감사결과 처분요구서

- ○○○○○지역본부 종합감사 -

2017. 11.

[그림 3] 비탈면 설계현황

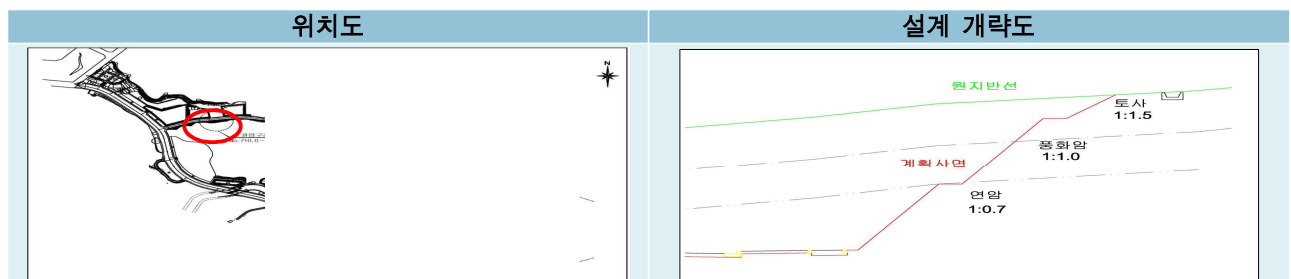
위 조성공사 설계도서에 따르면 중(보)1-1호선(NO.9~NO.13) 우안의 비탈면은 [그림 3]과 같이 기울기 1 : 0.7 내지 1 : 1.5로 계획되어 있으며 동 조성공사에서는 2015. 11.경 비탈면을 조성하였다.

그런데 ☆☆☆☆☆조합 ○○○○건설기계지부의 공사방해⁴⁹⁾ 및 공동수급체 당초 대표사의 경영 악화 등으로 인한 대표사 변경⁵⁰⁾, 사면보강공법⁵¹⁾에 대한 의사결정 지연 등으로 인하여 해빙기 점검 이후 약 6개월이 지난 감사일 현재까지 비탈면 보강 대책 방침 및 보강공사가 시행되지 못하고 있다.

[그림 7] 펌프실 수위조절밸브 변경시공 현황

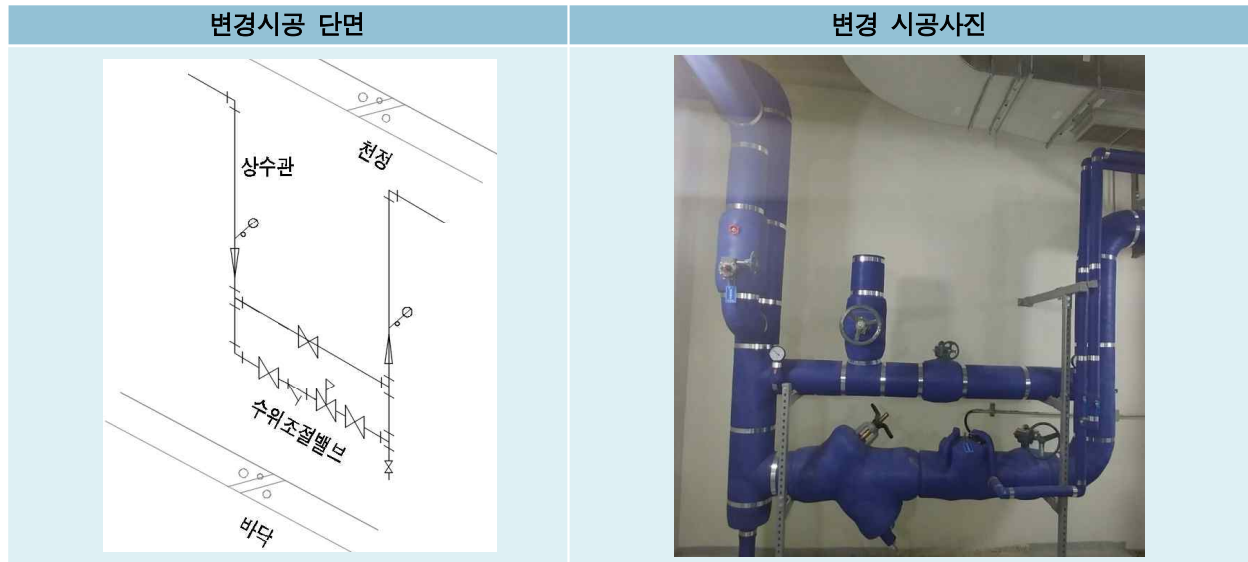
그런데 감사기간 중 펌프실 플랫폼 시공실태 점검결과 지하저수조가 지하주차장과 일체형에 따른 층고가 낮아지고, 펌프실 천정에 환기덕트 설치로 공간 협소, 비상시 긴급대응 및 유지관리 용이 등 사유로 자동 수위조절밸브 설치를 펌프실 천정이 아닌 바닥에서 조작 가능토록 벽체에 설치하고 플랫폼을 미설치하는 등 설계기준과 상이하게 [그림 7]과 같이 변경 시공한 사실이 확인 되었다.

그 결과 자동 수위조절밸브 설치를 천정에서 벽체로 변경시공하고 플랫폼 미설치로 인한 발생된 공사비 차액은 [표 53]과 같고, 20백만 원의 예산이 낭비될 우려가 있으며, 공사비 절감 및 유사시 긴급대응을 위해 설계기준 등의 개선이 필요하다.

펌프실 자동 수위조절밸브를 벽체설치로 변경시공하고 플랫폼을 설치하지 않아 감액이 필요한 공사비 20백만 원을 ‘감액’조치 하시기 바랍니다(시정(감액)).

펌프실 자동 수위조절밸브 설치기준을 공사비 절감 및 유지관리를 위하여 벽체설치로 관련기준을 변경하시기 바랍니다(개선).

[그림 8] IR카메라 설치 현황

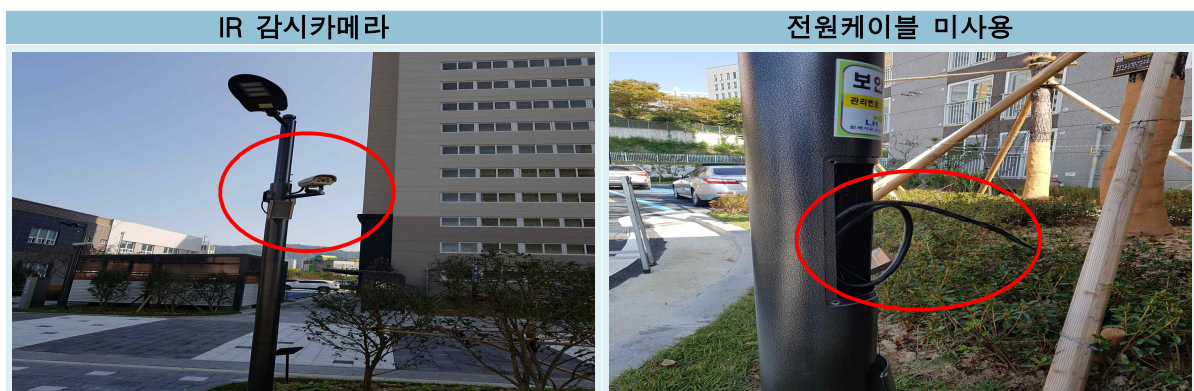
그런데 감사기간 중 현장여건에 따른 설계도서 작성에 대한 적정성을 조사한 결과, ○○○○지역본부 일부 현장에서는 설계기준과 다르게 IR카메라에 대한 전력공급을 별도의 전원케이블로 연결하지 않고 통신케이블을 이용하여 시공한 사실을 확인할 수 있었으며,

이에 관련기술 동향 등을 조사한 결과, 현행 IR카메라의 영상을 공급하는 장비⁶²⁾ 등의 기술 발전으로 전력공급을 위한 별도의 전원선이 필요하지 않은 것을 알 수 있었다.

[그림 9] 세대 콘덴싱보일러 응축수배관 연결 설계기준

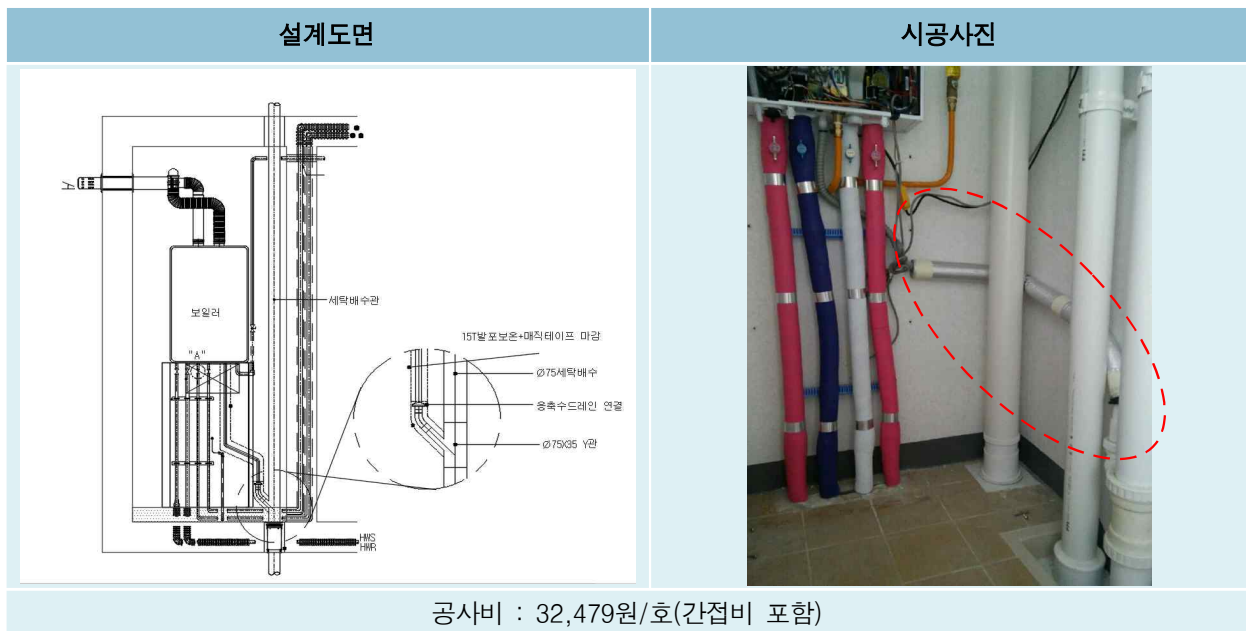
公社는 개별난방지구 에너지 효율 향상을 위하여 콘덴싱보일러⁶⁴⁾를 적용하고 있으며, 이에 따른 응축수 배수를 위하여 응축수 배관을 노출하여 인근 배수입상관에 Y관 부속을 사용하여 연결하도록 [그림 9]와 같이 설계기준을 수립·운용하고 있다.

보일러가 설치되는 발코니 등의 미관향상 및 효율적인 공간활용 위하여 응축수 일체형 배수트랩을 적용할 수 있도록 관련기준을 변경하시기 바랍니다(개선).

[그림 10] 세대 콘덴싱보일러 응축수 배관 변경시공 현황

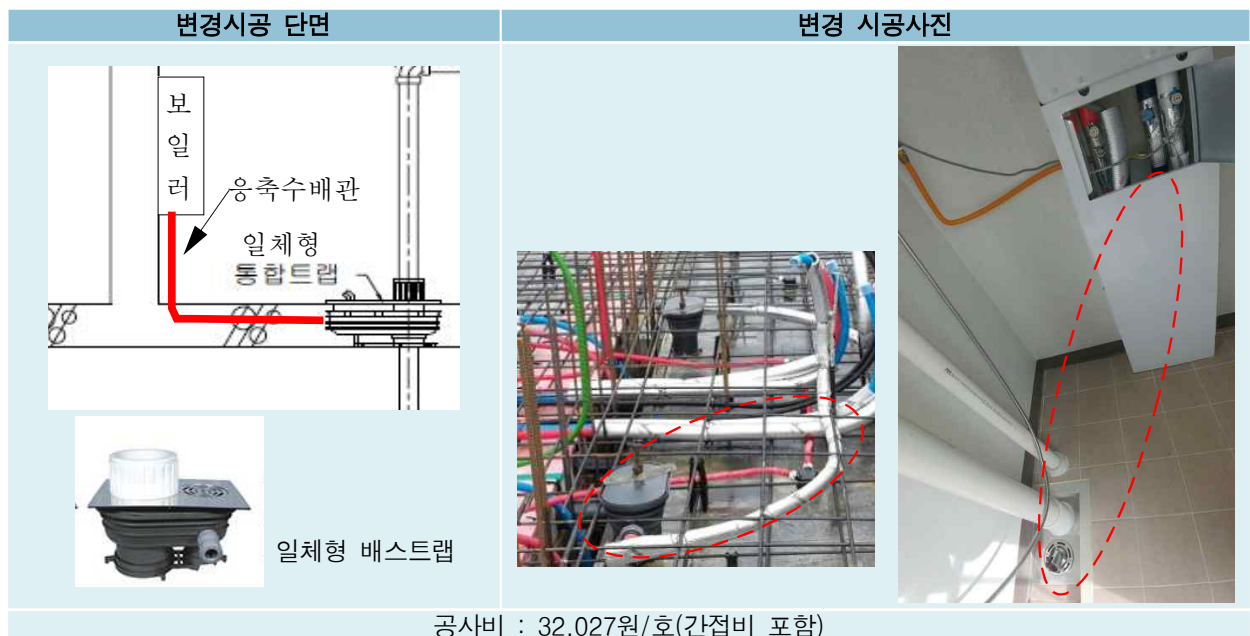
그런데 감사기간 중 ○○○○지역본부 관할현장의 콘덴싱보일러 응축수 배관 시공실태 점검결과, 세탁실에 설치된 보일러의 경우 [표 60]과 같이 대부분의 현장에서 응축수 배관을 [그림 10]과 같이 슬라브에 매립 변경시공하고 있었다.

이에 상기 사항에 대하여 검토한 결과, 공사비 차액⁶⁵⁾이 미미하긴 하나 비용이 절감되고 동일 기능을 유지하면서 미관향상 및 공간활용이 가능한 사실을 확인할 수 있었다.

따라서 보일러 응축수 배수배관 시공방법을 “Y관분기 + 응축수배관 노출”에서 “응축수 일체형 배수트랩”으로 변경 시공으로 미관향상 및 공간활용성이 가능하여 설계기준 등의 개선이 필요하다.

[그림 12] 소하천 대체시설을 통한 토지이용계획 변경 현황

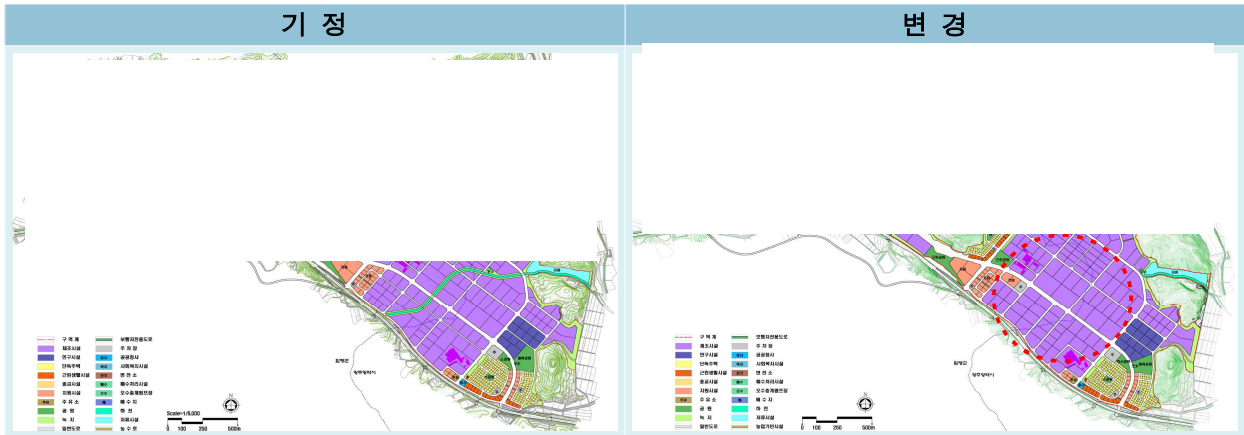
이에 관련자는 소하천 및 토지의 효율적 이용을 위해 소하천의 대체시설 설치 및 토지이용계획 변경에 관한 업무를 적극적으로 추진하였고 [그림 12]와 같이 토지이용계획을 변경하는 인허가 승인을 득하였다.

[그림 13] 오수중계펌프장 및 토지이용계획 변경 현황

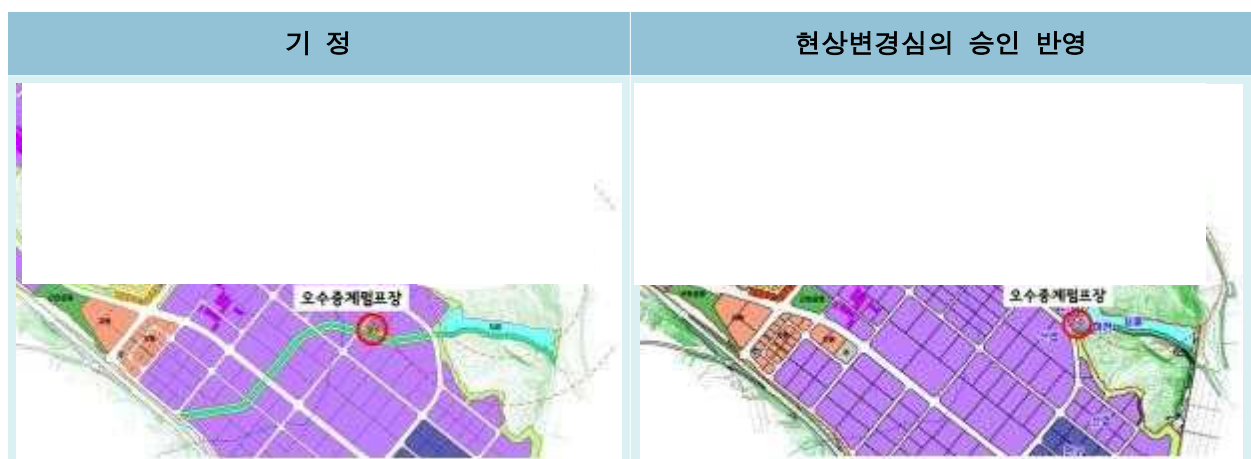
관련자는 오수중계펌프장의 설치여건에 대해 검토를 하였는데 설치 위치를 지구 경계로 변경 할 경우, 시설규모의 축소가 가능하여 공사원가가 절감되고 혐오시설로 인한 민원을 예방할 수 있으며 토지의 이용가치가 향상되는 것으로 분석되었다.

그 결과 [그림 13]과 같이 오수중계펌프장의 설치 위치를 변경함으로써 문화재 주변 미관 개선, 공사비 절감(약 6억 원), 유지관리성 향상 및 민원 예방 등이 기대된다.
